## SERVICE INFO – INA 0014

# Ny bolt - spennrulle 531 0274 30

Audi	A6
Volkswagen	T4, LT 28-35, LT 28-46
Motor:	2.4 D, 2.5 TDI
LuK AS nr.:	531 0274 30
OE-Nr.:	074 109 243 R 074 109 243 J (erstattet) 074 109 243 G (erstattet) 074 109 243 F (erstattet)

Figur 1: 531 0274 30

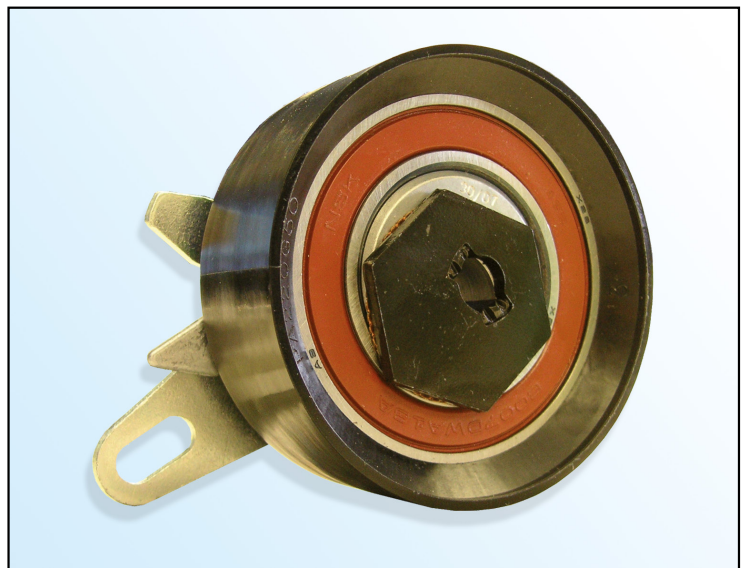
Som en del av den kontinuerlige utviklingen av våre produkter og kvalitetssikring, leverer nå LuK AS en ny bolt (fig. 3) med spennrullen 531 0274 30.

- Flatt bolthode med Torx
- Bolthode Ø 18,5 mm
- Boltklasse 10,9
- Gjenget låsemekanisme på bolten
- Økt selvlåsing
